*Véhicules utilitaires lourds*

<b>Objet</b>	Description des processus de remplacement des connecteurs du module PATS dans les véhicules existants
<b>Modèle</b>	Réf. H476 à H566
<b>Résumé</b>	Dans les véhicules Legacy, au lieu du module PATS de marque Yanfeng, le module PATS de marque Nidec dans les véhicules FMAX sera utilisé en raison de la pénurie et les changements de câblage électrique seront mis en œuvre comme décrit.

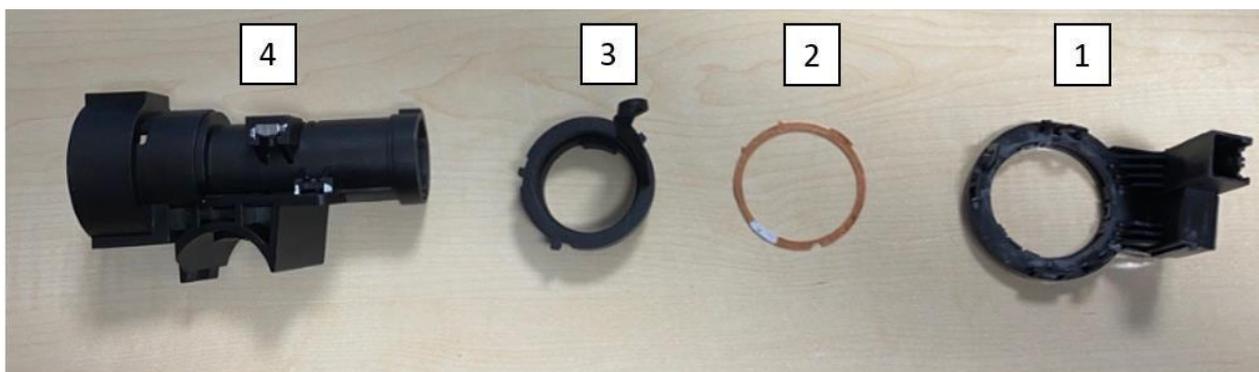
- Les pièces à utiliser pour l'assemblage sont données dans les images ci-dessous.
  - 8A6T-15607-A\* Module PATS [1]
  - JC46-021C04-A\* Anneau en cuivre [2]

- PC46-19H447-A\* Pièce d'adaptateur [3]
  - HC46-3K772-A\* Boîtier [4]
